ORD. : N° 1312 - B - 591 / ID DOC 1903250

MAT. : Solicita correcciones al PRCC en proceso de Enmienda N°17.

Concepción, 29 de Agosto de 2024.

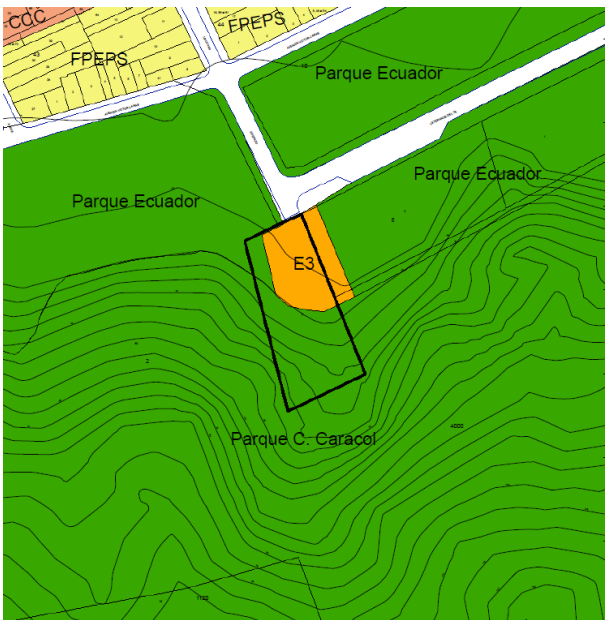
1. Corregir o incorporar D.U.P. para calle Juan de Dios Rivera tramo Castellón – Lientur, no cuenta con 20 m existente. El ancho existente es inferior, entre 16 m y 19 m en algunos tramos.
2. Ajustar el polígono de Parque Comunal Cerro Caracol, ya que quedaron “pegadas” zonas PE (arriba de los bomberos) y HE2 (hacia oriente de Pob. Agüita de la Perdiz, al sur de Barrio Universitario). Se inserta imagen.

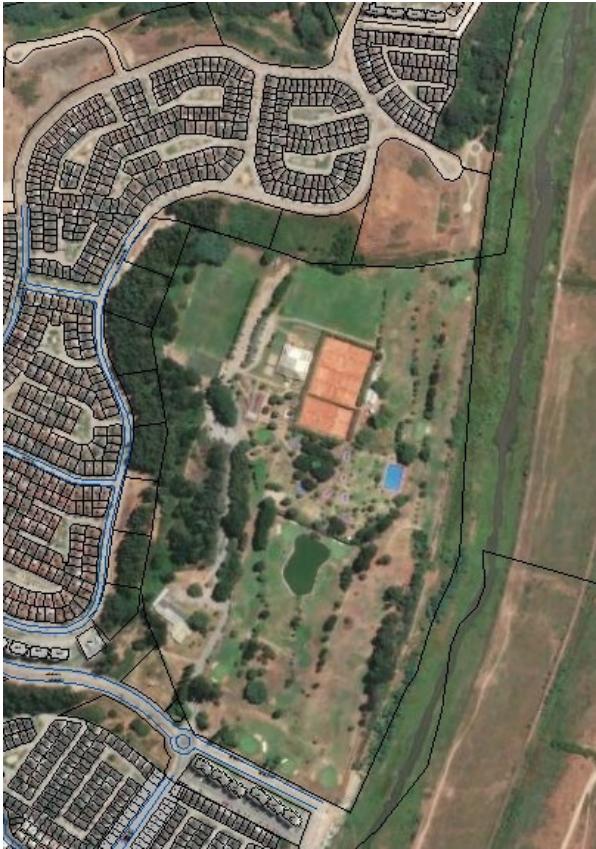
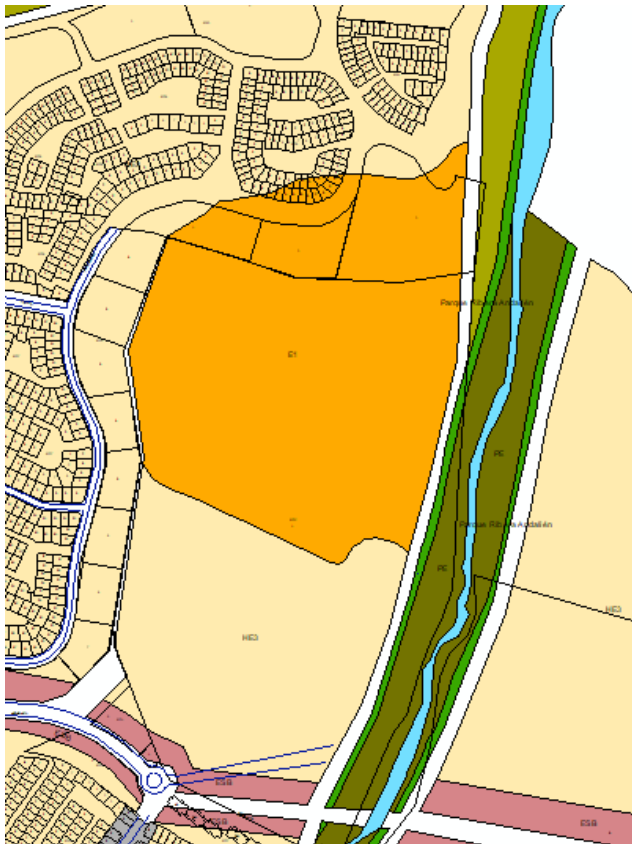
3. Ajustar la zonificación E3 (equipamiento) del cuerpo de bomberos al polígono del predio.
